COMUNE DI GERMAGNANO

variante strutturale n.1

di adeguamento al PAI

controdeduzioni di carattere urbanistico ai pareri e contributi espressi nella prima conferenza di copianificazione

fig. 1

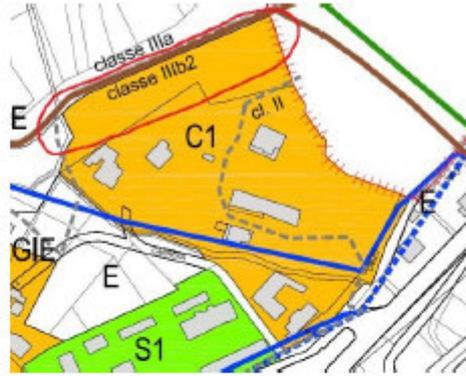
◦ area C15 di completamento in Borgata Castagnole: la porzione a nord della viabilità cartografata dal PRG risulta inedificata e ricadente in classe di sintesi IIIb3. Ferme restando le valutazioni del competente Settore Regionale in merito alla classe di sintesi attribuita e considerati gli interventi ammessi nella suddetta classe, si propone l’attribuzione della destinazione a Verde privato priva di capacità edificatorie della porzione d’area in parola evidenziata in colore rosso nella fig.1;

La carta di sintesi è stata modificata con la ripermetrazione della classe IIIb3 e ciò ha comportato lo stralcio della porzione di zona C15 ricadente in classe IIIa.

fig. 2

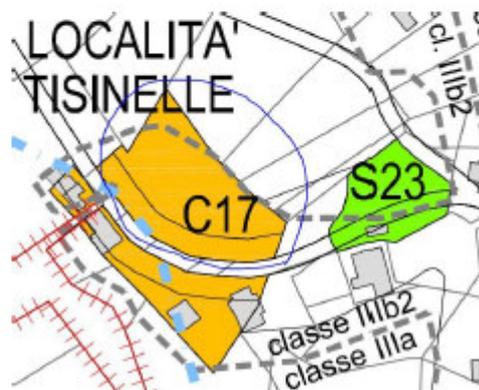
◦ area C1 di completamento in zona “Le Grangie”: la porzione a nord dell’area in adiacenza al canale è connotata dall’assenza di edifici e dalla presenza di aree boscate. Fatte salve le valutazioni del competente Settore Regionale in merito alla classe di sintesi attribuita, considerate le limitazioni dalla proposta classe di sintesi IIIb2 e dalla presenza del canale, vista la presenza di aree boscate tutelate dal PTC2, si propone la retrocessione a destinazione agricola della porzione d’area in parola e meglio perimetrata in rosso nella fig.2;

La perimetratura della zona residenziale di completamento C1 risulta coerente con la classificazione geologica. In merito alla presenza di aree boscate si rinvia l’eventuale ripermetrazione ad una successiva variante urbanistica.
